残留熱除去系配管の改造に係る添付図（主配管の配置を明示した図面，系統図）の変更前後比較

補足-5【原子炉格納容器電気ペネトレーション貫通部改造工事
の概要について】

原子炉再循環ポンプ用格納容器電気ペネトレーションの改造について

図1 原子炉格納容器 pH制御のための設備 系統概要図

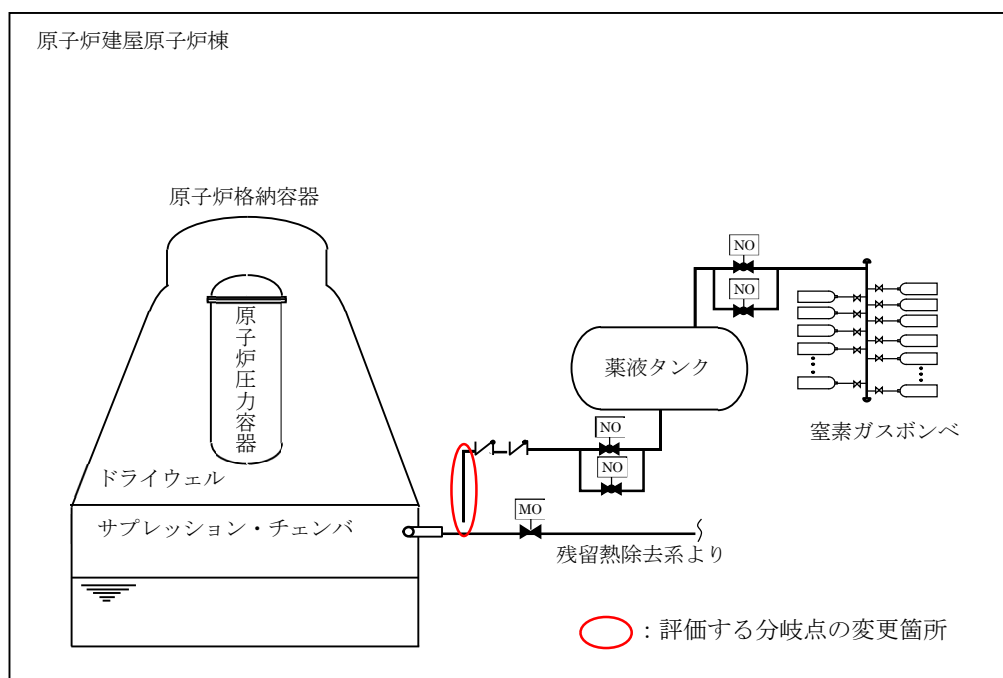
上記の事象に対して、pH制御設備の接続位置をRHR（A）系からRHR（B）系へ変更することに伴い、悪影響防止の観点で検討を行った。また、併せてその他の影響として、溢水によるの影響についても評価を行った。

残留熱除去系配管の接続箇所変更については、内部溢水評価における、以下3つの評価に対する影響がないことから、全体の溢水評価に影響を与えるものではない。

残留熱除去系配管への接続位置変更により、B系配管への分岐が追加となるが、評価は接続箇所の変更による溢水評価に影響はない。

pH装置の薬液タンク及び配管は、静水頭の機器と気体系配管の範囲となるため、想定破損評価においては、破損想定をしない範囲であり、溢水を想定していない。

以上の理由より、接続箇所の変更による溢水評価に影響はない。

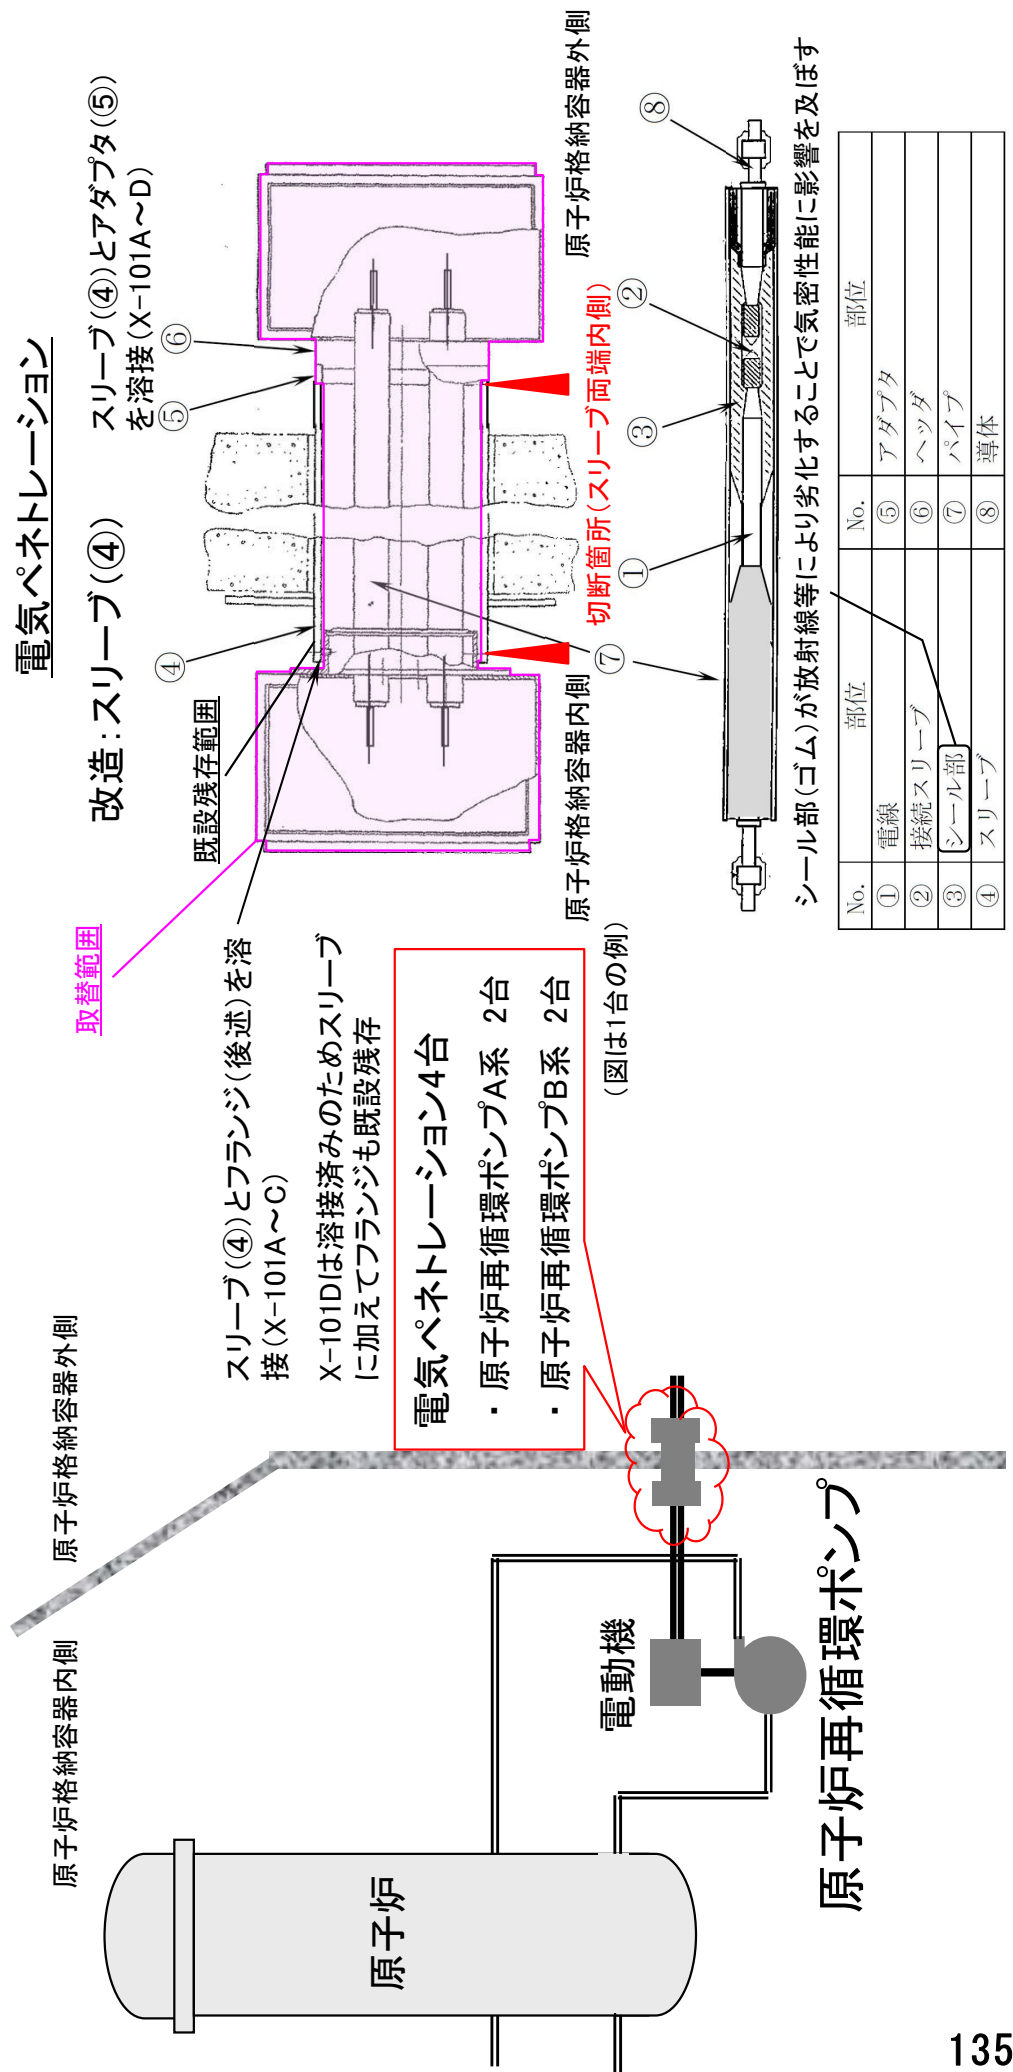
○原子炉格納容器の気密性能を維持するために、電気配線貫通部(電気ペネトレーション)を取り替える(SA工認)。
 ○スリーブとアダプタ、スリーブとフランジを溶接する際に、スリーブ長さが50mm程度短くなることから、設計進捗により明らかとなったことから、要目表及び構造図を更新する(SA工認から改造)。

図1 電気配線貫通部の地震応答解析モデル (多質点系はりモデル)

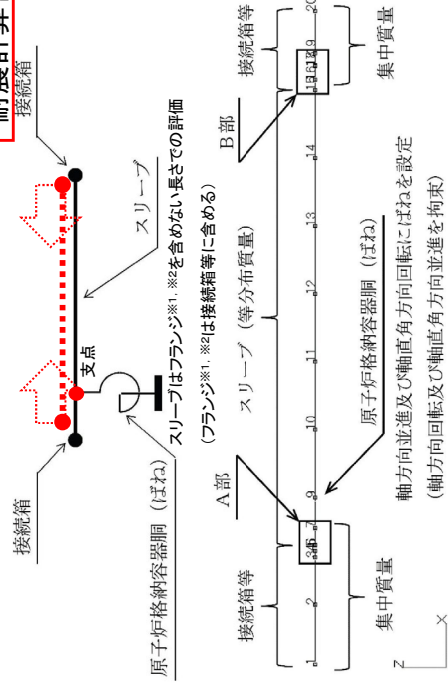
- スリーブ長さが短くなる(A部-B部間の長さが短くなる)と、支点(ばね)にかかる応力は小さくなる
- また、今回の取替では全体質量も小さくなる計画であり、SAI工認時よりも耐震上有利となる

耐震計算書(A)-2

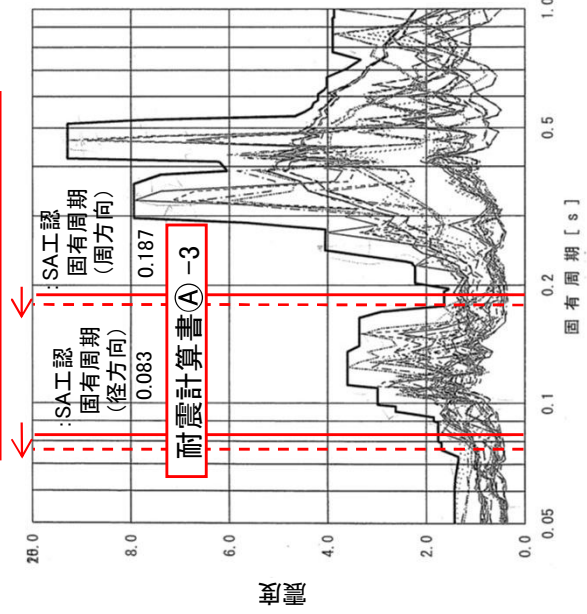
- スリーブ長さが短くなると評価点に作用するモーメントは小さくなる
- 質量がSAI工認より小さくなる **耐震計算書(A)-2**
- 上記より固有周期はSAI工認より小さくなるが、固有周期の変動を幅の範囲内(下図点線まで)とするため、SAI工認と同等の震度となる

図 4-1 管台の必要厚さの計算に用いる寸法

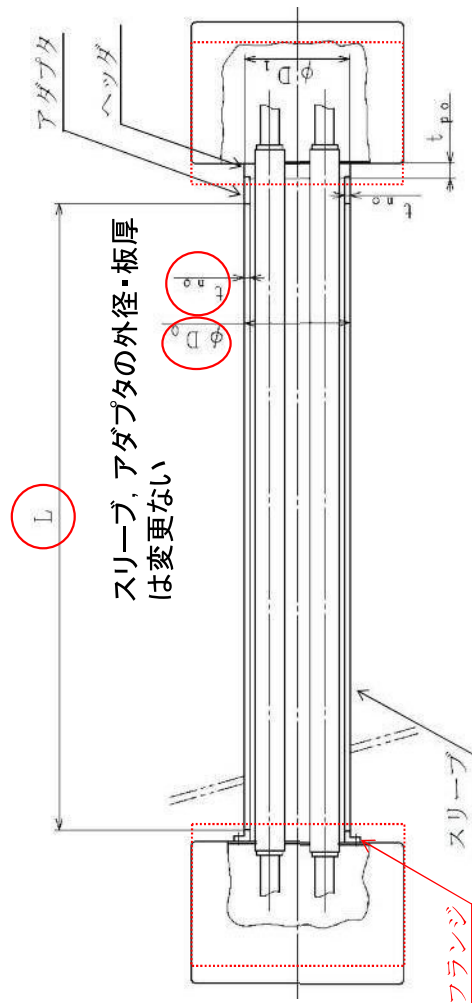
- 内圧に対する必要厚さは格納容器内圧とスリーブ及びアダプタの外径・材質による許容引張応力を用いて計算されるため、上記の条件に変更は生じないので現在の強度計算書から必要厚さの変更はない **強度計算書⑥-1, 要目表③-1**
- 外圧に対する必要厚さは格納容器外圧とスリーブ及びアダプタの外径、設計・建設規格のB値を用いて計算され、Lを用いて算出されるB値はLが短い方が必要厚さが小さくなる方に寄与するため、外圧に対する必要厚さはSA工認に包絡される

スリーブ長さLが短くなる
